2018年1月9日

大飯発電所基準地震動策定における問題点 －地盤構造モデルについて－

赤松 純平

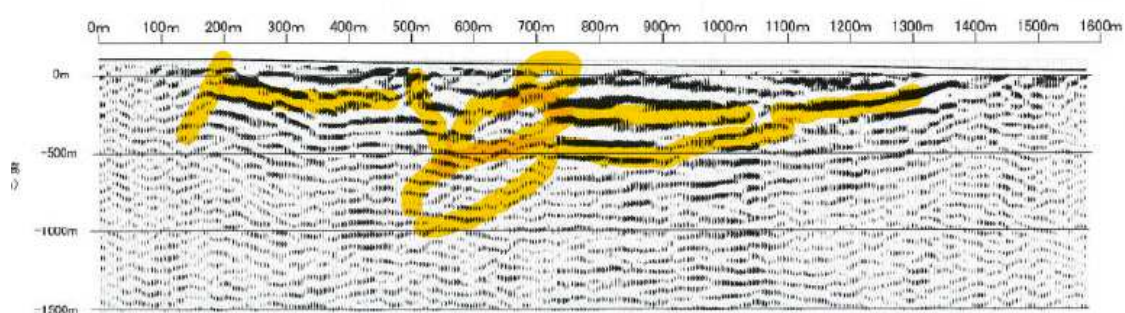
関電は準備書面(13)の 93 ～ 95 頁に、反射法地震探査を A、B の 2 測線で実施したと記し、結果の図 2 枚を示して、『地中の反射面に極端な起伏がないことが確認できた。これにより、大飯発電所敷地の地下に、地層の極端な起伏等の地震波の伝播に影響を与えるような特異な構造が認められないことを確認した』と主張している。図 11 に、丙 196、51 頁の A 測線反射深度断面図を引用する。この深度断面図には『地下 500m 位まで反射面が確認され、その範囲内で特異な構造は認められない』と記載されている。しかし、図では横方向に繋がる反射の相は水平ではなく、連続性にも欠ける。またその反射を生起した層の速度値も記入されていない。反射法地震探査では、通例深度断面に反射層の速度値が記載されるが、提示された図には記載されていない。恣意的に記載されなかったのであろうか。速度値を明示すべきである。

私のような、反射法地震探査の技術で油田発見に従事してきた者から見ると、この反射断面を一瞥して、大飯原発の建屋の近傍の地下構造は変化しており、断層の存在が推定されると判断します。なぜなら、①反射波列の形が水平あるいは単調な傾斜でなく、畝ったりしていること、②反射波列がずーっと連続的に連なっていないくて、何カ所かで破断されていること、③回折波という特異な波列が見られ断層の存在を強く示唆していること、④そして回折波の現れ方から、推定される断層の走っている方向が、原子炉建屋の方向ではと危惧されることです

上の図は、わたしが 関西電力が提出の反射断面（「丙 28 号証」）の上で、主な反射波列を PDF にある黄色いマーカーでなぞったモノです、反射波列が並行でないし、うねった箇所もあります。反射波列が切れている箇所がラインの 500 m～ 700 m の区間で顕著にみられます。そして、700 m 地点辺りの反射波列の途切れのところに、回折波がいくつも見られ（マーカーで楕円形で囲んであるモノ）、反射波列も短く途切れ途切れになっています。断層の存在が推定され、しかも回折波の形状から断層の伸びが建屋の方ではと恐れます。

関電の反射断面から「その範囲内では特異な構造は認められない。」は科学的事実から逸脱した虚偽の判断だといえます。関西電力にも反射法地震探査の分る人がいるはずですが。科学的公正を是とする裁判に、別の力が働いているのではと訝ります。安全のためには「怪しきは認めない」が一番ですが、推定が事実か詰めるには、詳しい調査に委ねるべきです。
・・・』
